Begründung:

1. Änderung des Bebauungsplanes Nr. 14 "Surbroock" der
Gemeinde Fredenbeck, Ortsteil Fredenbeck
Vereinfachte Änderung gemäß § 13 BBauG

SCHNITT M. T = 50

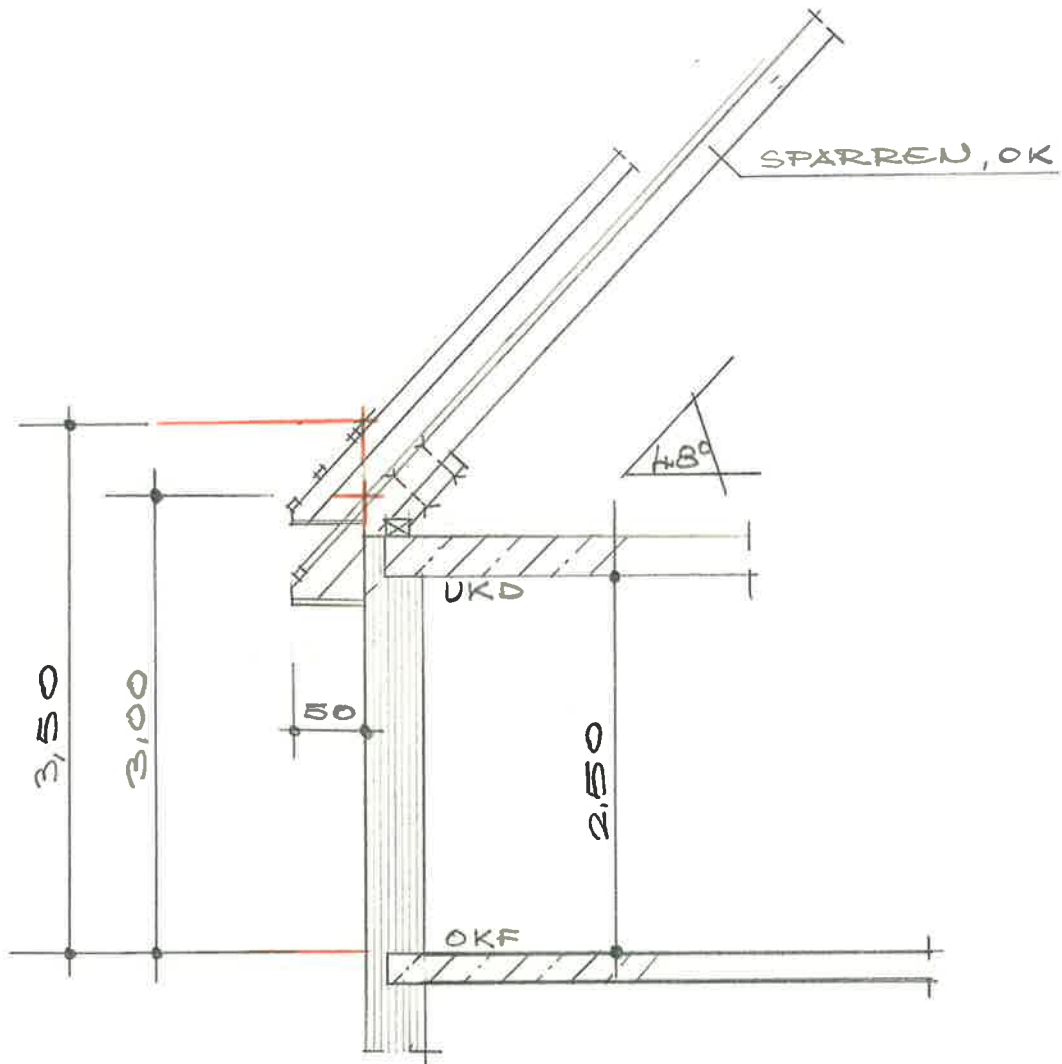
Nach den Textfestsetzungen im o.a. rechtsverbindlichen Bebauungsplan unter Punkt 2.2 darf die Traufe bei eingeschossiger Bauweise 3,0 m über OK Fertig-Fußboden nicht überschritten werden. Hierbei werden die 3,0 m im Schnittpunkt von der Außenwand bis OK Dachfläche gemessen. Die tatsächliche Traufhöhe, hierunter ist die untere waagerechte Begrenzung der Dachfläche als Bezugspunkt zu verstehen, liegt jedoch erheblich niedriger (ca. 2,50 m Höhe bei einem Dachüberstand von rd. 0,40 m und ca. 48° Dachneigung).

Eine bessere Ausnutzung der Einfamilienhäuser im Dachgeschoß ist insofern nicht gegeben, da kein DrempeI vorgesehen werden kann, noch ist die vorgeschriebene Raumhöhe nach der NBauO kaum zu erreichen. Aus diesem Grunde wird empfohlen, die unter Punkt 2.2 festgelegte Traufhöhe auf rd. 3,50 m zu ändern, um den Bauwilligen eine günstige Ausnutzung durch die Ausbaumöglichkeit des Dachgeschosses zu bieten.

Definition: Dachhaut = Oberkante Sparren
